Dodatek č. 1

smlouvě o dílo uzavřené dle § 2586 a násl. Zákona č. 89/2012 Sb., Občanský zákoník (dále jen „Zákon“), na veřejnou zakázku „Rekonstrukce a dostavba areálu SSHMP v MČ Dubeč V. etapa, skladové haly“ ze dne 01. 02. 2023

OHLÁŠENÍ ZMĚN STAVBY 1
„Rekonstrukce a dostavba areálu SSHMP v MČ Dubeč V.etapa, skladové haly“
ZBV 1
(Změna během výstavby)

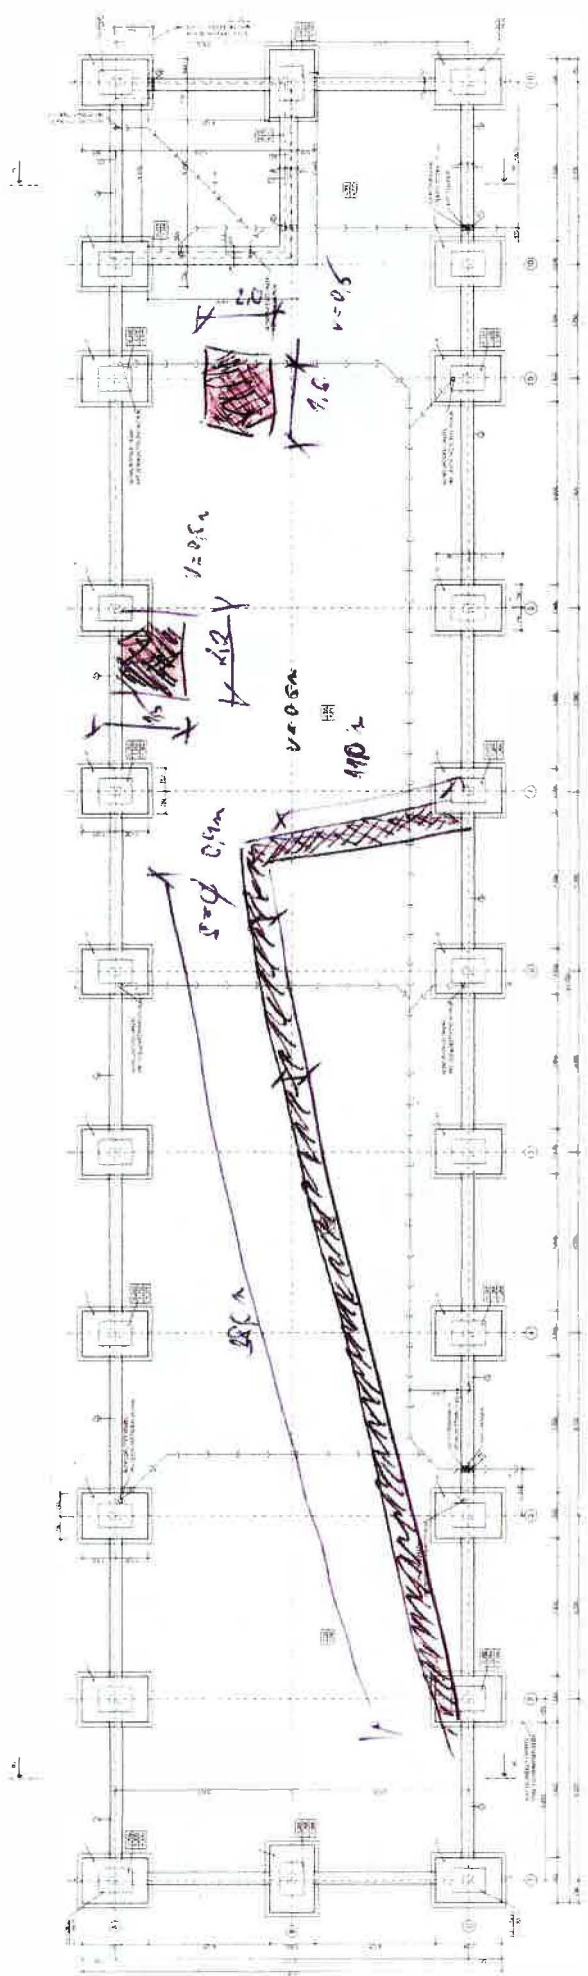
Při provádění zemních prací byly ve stavební jámě skladové haly SO 02 objeveny staré základové pasy z prostého betonu a piloty. Zhotovitel provedl pasportizaci zjištěného stavu. Základy a piloty budou odstraněny, vybouraný materiál zlikvidován.

Vybourání starých základových pasů, ŽB pilot + likvidace
